LAVORI DI REALIZZAZIONE INNESTO S.P. n.  
204 LUNGOTENNA e S.P. n. 239 ex S.S. 210  
FERMANA - FALERIENSE  
collegamento strada del Ferro

## PROGETTO DEFINITIVO

**STUDIO SUGLI ASPETTI AMBIENTALI E PAESAGGISTICI**

INTEGRAZIONE E CHIARIMENTI ALLA CDS DEL 6.5.2013

La *Tav. D2* di progetto originaria viene sostituita e aggiornata alla nuova soluzione di tracciato nella corrispondente *Tav. D2\**.

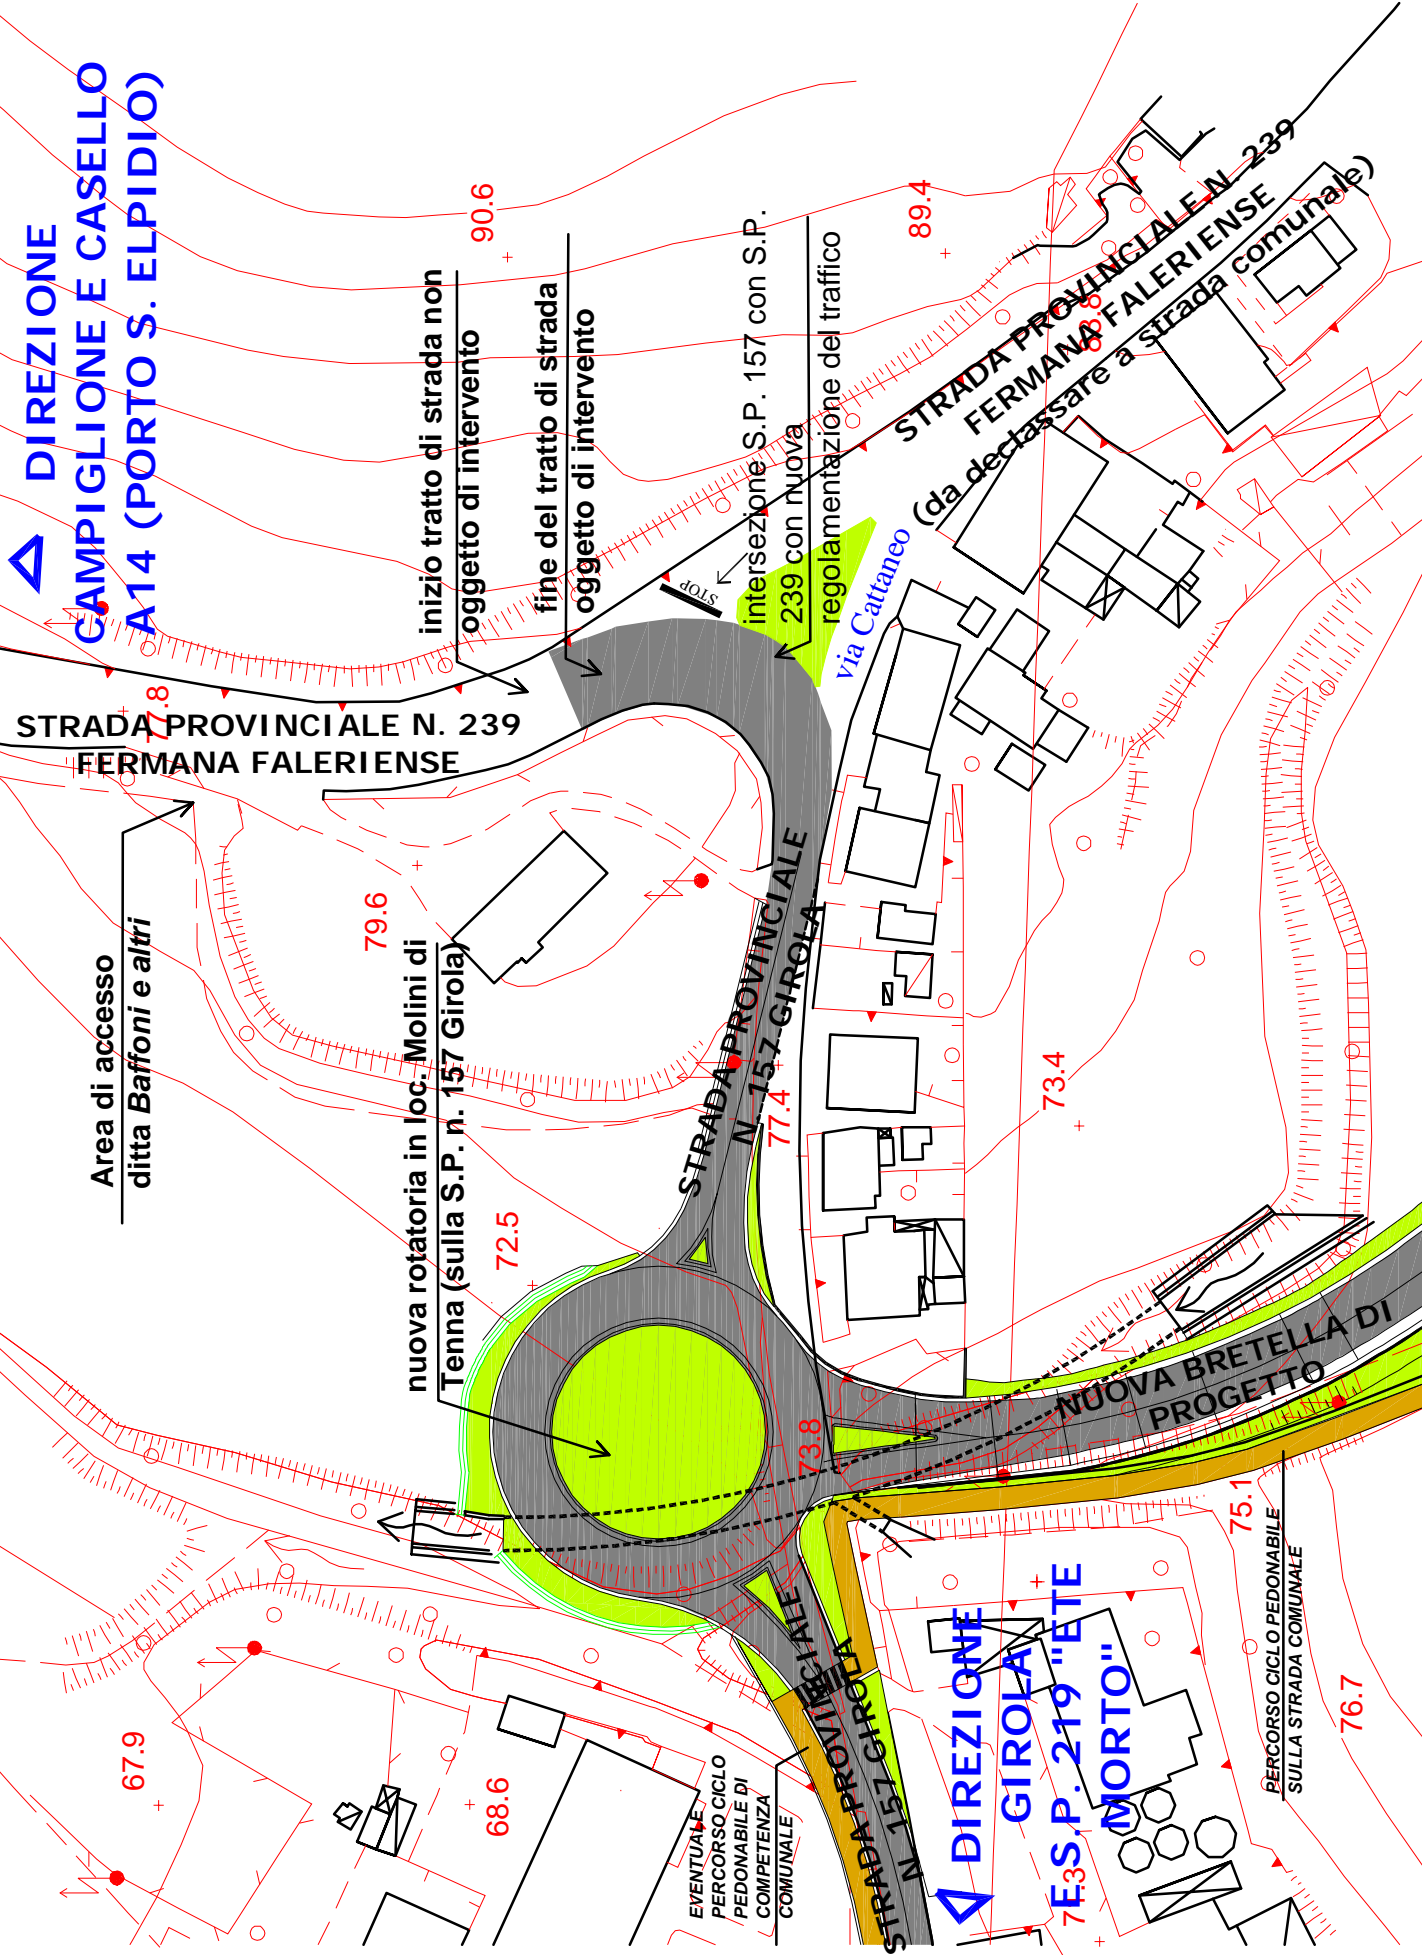
Da questa criticità nasce l'esigenza di realizzare un tracciato che eviti il centro abitato e si ricollegli alla S.P. n.204 Lungo Tenna con un tracciato in sponda destra adiacente al fiume Tenna al margine di un'area urbanizzata industriale denominata "PIP Girola".

### SOLUZIONE ALTERNATIVA A - PLANIMETRIA

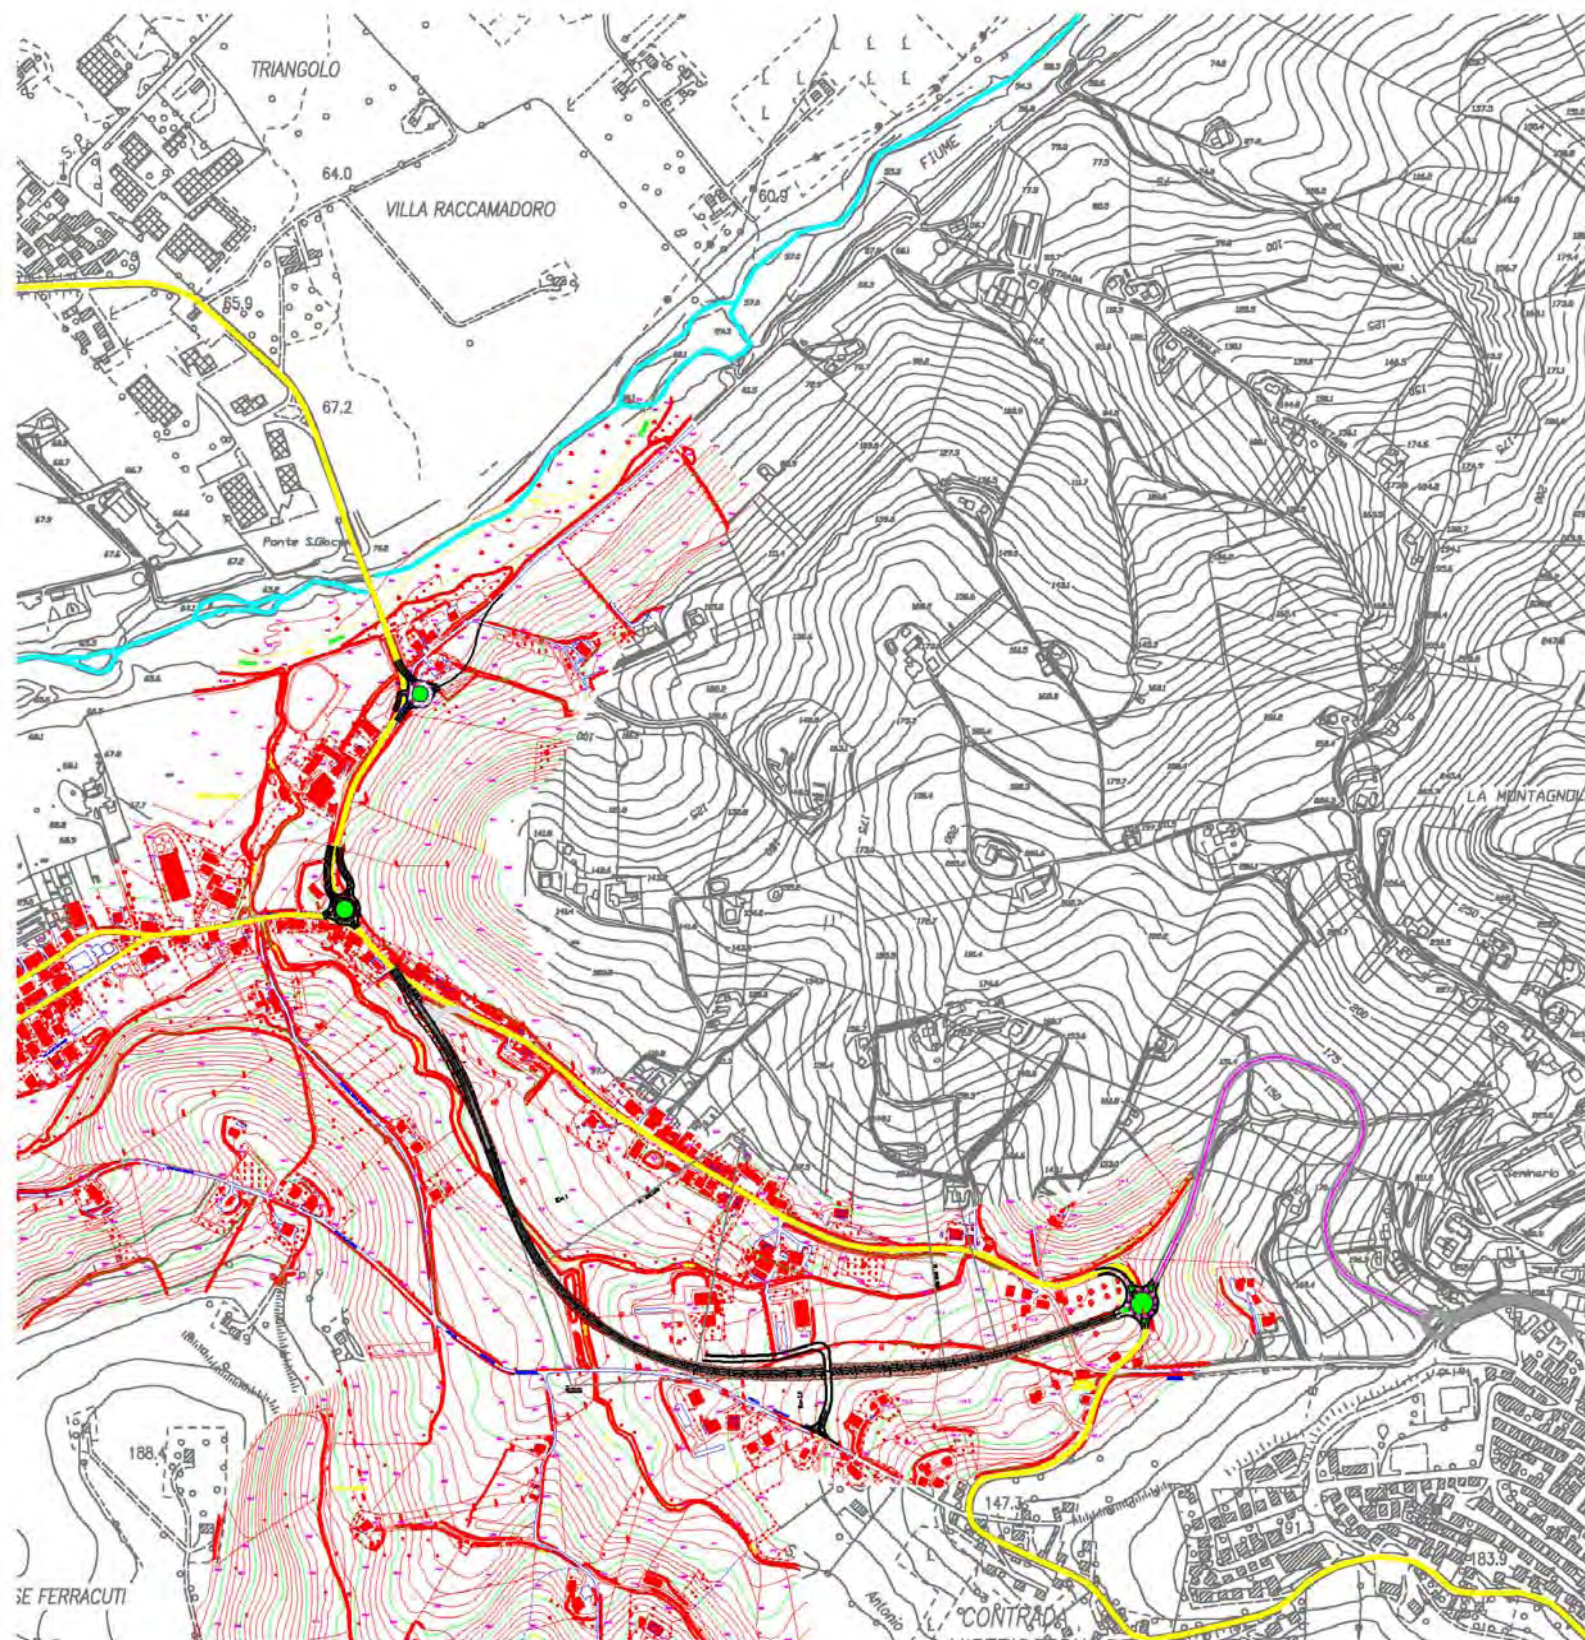
Per la *Soluzione alternativa A*, si prevede un tracciato che percorre la vallecolla del fosso S. Antonio e si allaccia con una intersezione a raso in corrispondenza dell'attuale incrocio tra la strada Provinciale n. 157 Girola e la S.P. 239 Fermana - Faleriense, bypassando l'abitato di Molini di Tenna. Questa soluzione è stata superata stante la criticità presentata dal tracciato nel suo tratto terminale, ove la piattaforma stradale si inserisce nel varco tra alcune abitazioni.

# SOLUZIONE ALTERNATIVA B - PLANIMETRIA

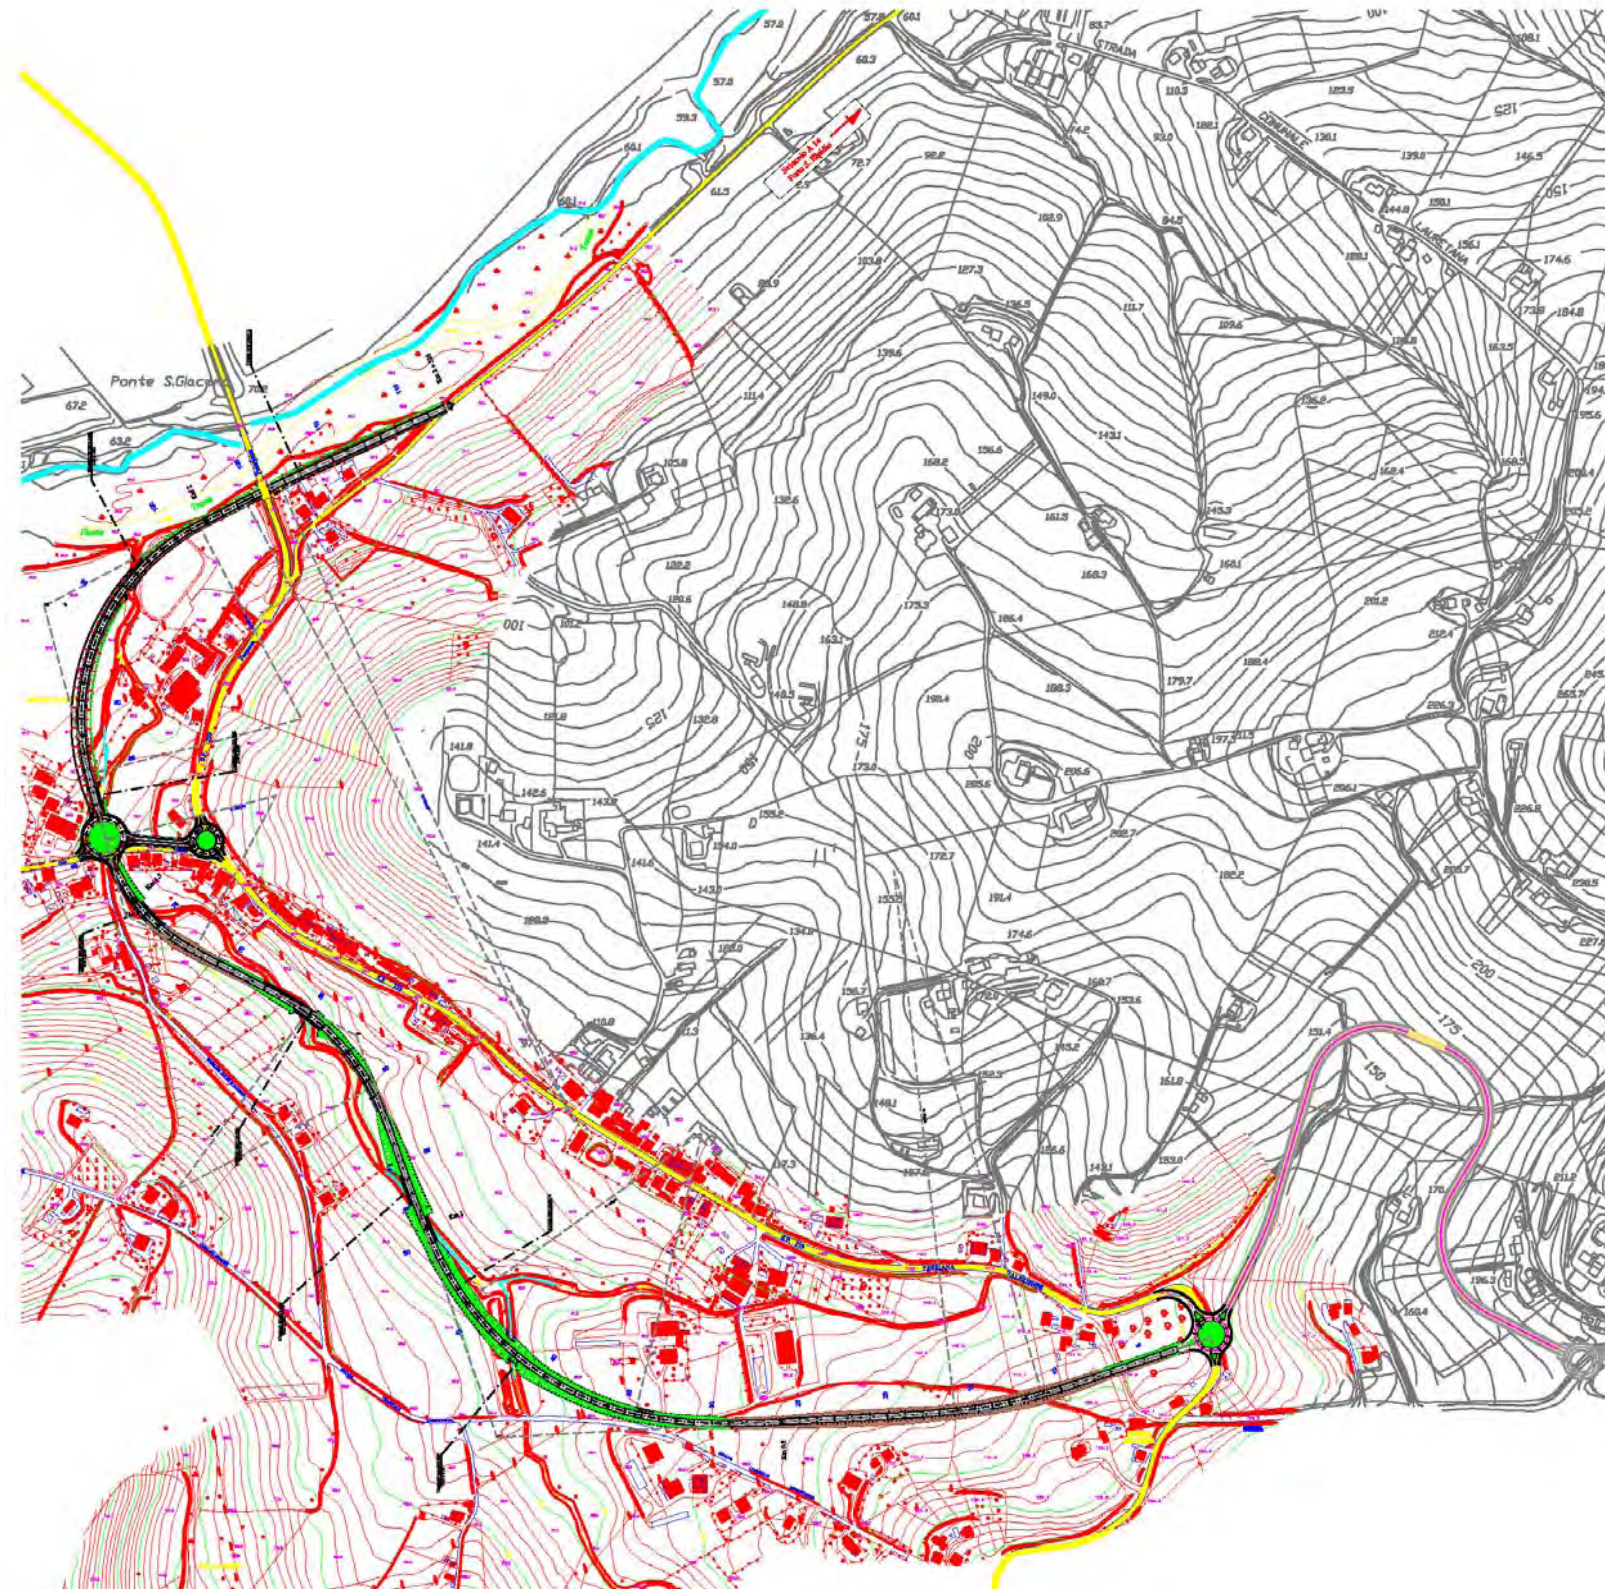
Per la *Soluzione alternativa B*, la difficoltà riscontrata con la *soluzione alternativa A* è stata superata con il proseguo del tracciato lungo la vallecolla in modo da attraversare la strada Provinciale n. 157 Girola nell'unico punto possibile, dove si realizza inoltre la rotonda di svincolo. In questo caso il tracciato prosegue sino a raggiungere la S.P. 204 Lungotenna dopo aver sottopassato il ponte San Giacomo sul Fiume Tenna.

Questa soluzione è stata successivamente migliorata in modo da evitare di attraversare più volte il fosso S. Antonio e con una diversa e più razionale disposizione della rotonda secondaria che mette in comunicazione la nuova bretella con la viabilità esistente.
